Warszawa, dnia 9 sierpnia 2017 r.

w związku z uprzednią korespondencją przedstawiamy zauważone przez mieszkańców zebranych wokół profilu społecznościowego Facebook [Droga rowerowa w alei Stanów Zjednoczonych bez bubli](#) obserwacje i uwagi do zrealizowanej w tym roku inwestycji.

Prosimy o odniesienie się do poniższych obserwacji, w miarę możliwości z terminem ich realizacji. Najpierw zostaną przedstawione uwagi dotyczące strony północnej od zachód na wschód, a następnie strony południowej od wschodu na zachód. Odpowiedź prosimy kierować drogą elektroniczną, zgodnie z art. 39¹ §1 KPA, na w/w adresy elektroniczne lub w uzasadnionym przypadku listem poleconym bez zwrotnego potwierdzenia odbioru na w/w adresy korespondencyjne.

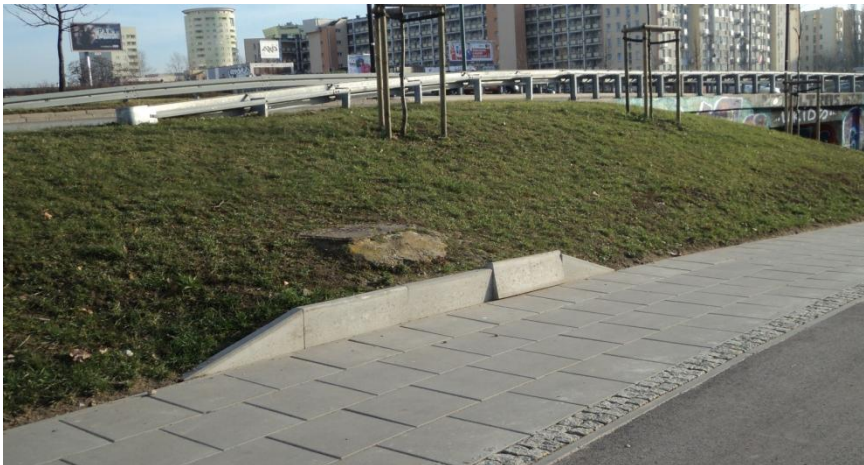
1. Przy **al. Stanów Zjednoczonych 27 (obok budynku szkoły)** w nawierzchni drogi rowerowej oraz chodnika jest zagłębienie, które podczas deszczu wypełnia się wodą. Utrudnia przejście przede wszystkim pieszym jeszcze długo po ustaniu opadów i może zimą uszkadzać nawierzchnie. **Prosimy o wyrównanie płyt chodnikowych.**

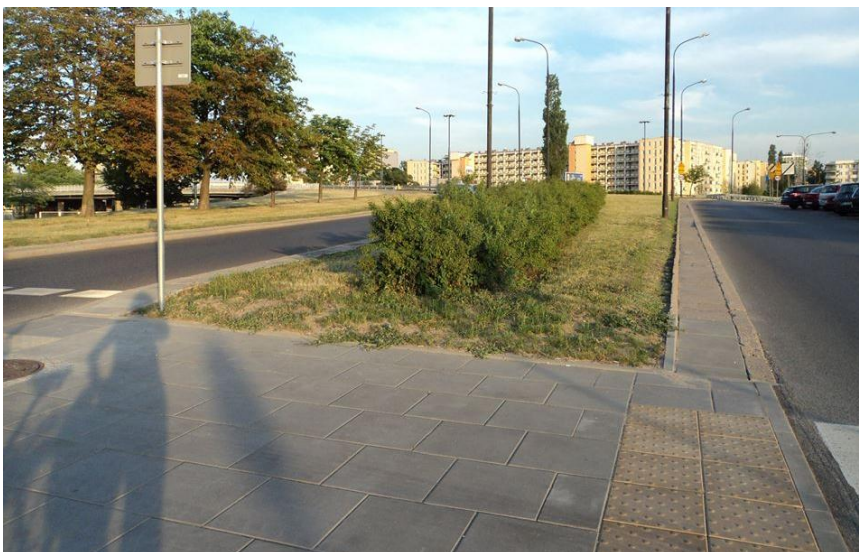
2. W pobliżu nowego budynku mieszkalnego przy **ul. Międzynarodowej 31** w związku z pracami budowlanymi w drodze rowerowej pojawiły się dziury i wgłębienia. Zbiera się tam woda po deszczu (na wysokości latarni nr 38133).

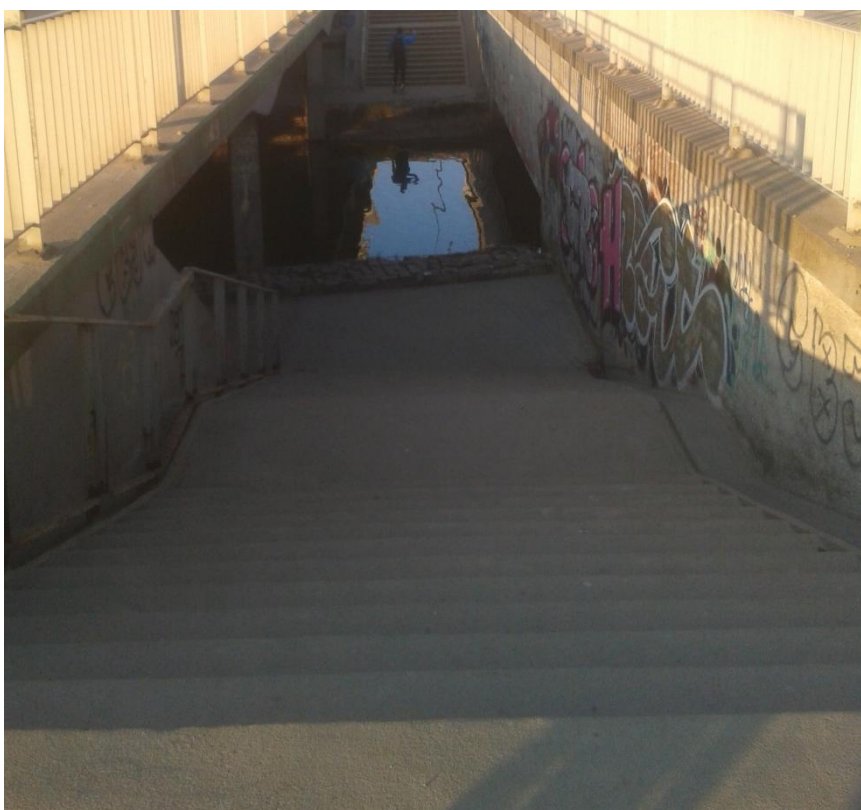
5. **Zjazd w ul. Braclawskiej jest blokowany przez samochody.** Kwestia ta była już sygnalizowana podczas konsultacji projektu. Wskazywano, że od chwili wyznaczenia wjazdu powinien on być wyraźnie oddzielony od parkowania wzdłuż jezdni. Jest to jedyny na całej trasie zjazd, z którego korzystanie bywa całkowicie zablokowane przez parkujące samochody. **Prosimy o dodatkowe oznakowanie na jezdni wskazujące kierunki poruszania się rowerów (znaki rowerów ze strzałkami kierunkowymi).**

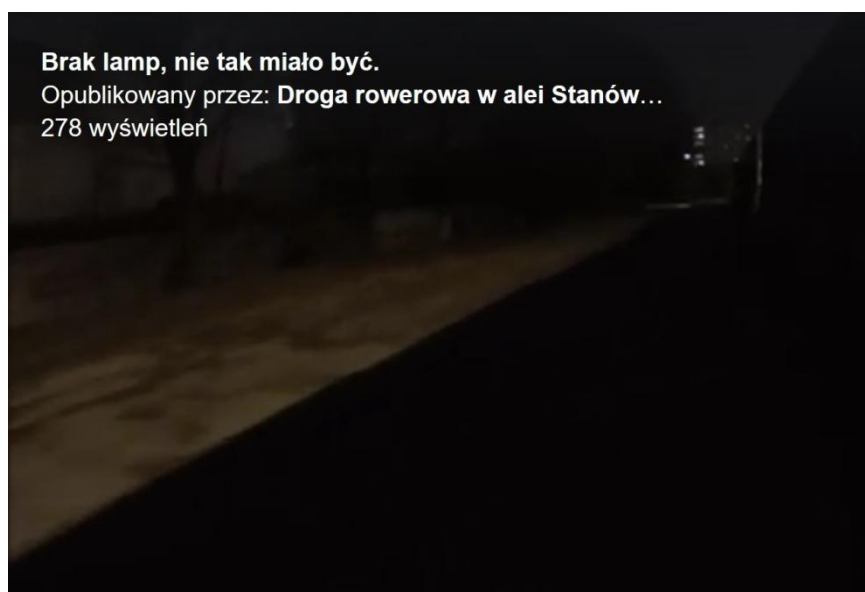
7. **Nad Kanałem Wystawowym** pokrywy włazów komory ciepłowniczej są poniżej poziomu jezdni. **Powinny zostać naprawione, aby zapobiec upadkom z rowerów.**
